Réponses de CEOG aux questions de la MRAE dans le cadre de l'instruction du DAEU

20/06/2019

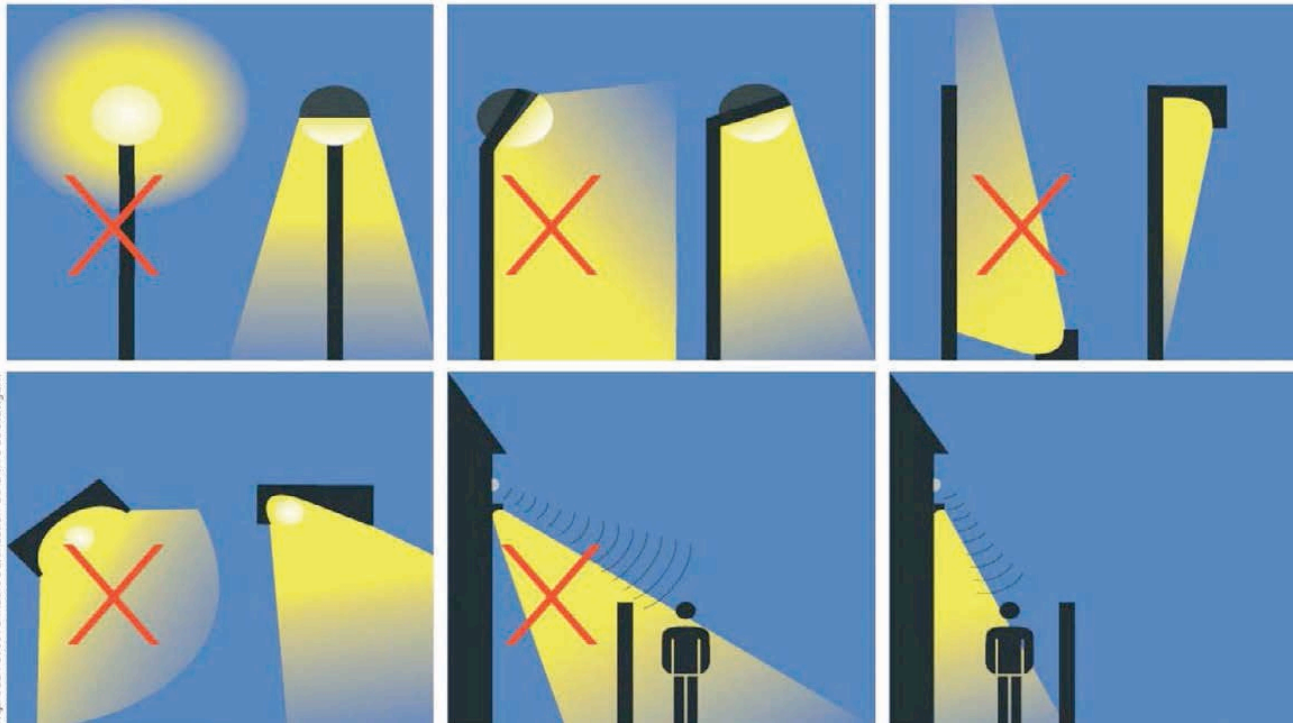
15. Elle estime que la mise en place de mesures de suivi de la faune remarquable sur les habitats forestiers autour de la centrale serait utile afin de vérifier la réalité du redéploiement de cette faune et l'importance du dérangement pour les espèces les plus sensibles

Effectivement, cette mesure de suivi n'a pas été prévue initialement. En effet, les impacts sur les espèces de bas-fonds ont été réduits au maximum, comme présenté dans l'étude d'impact. Donc il n'apparaît pas comme nécessaire de suivre ces populations en phase de chantier et d'exploitation. De plus, les impacts sur les secteurs de terre ferme ont également déjà été traités dans l'étude d'impact. Il est déterminé que les individus concernés pourront fuir vers les sites à proximité, propices à leur installation naturelle.
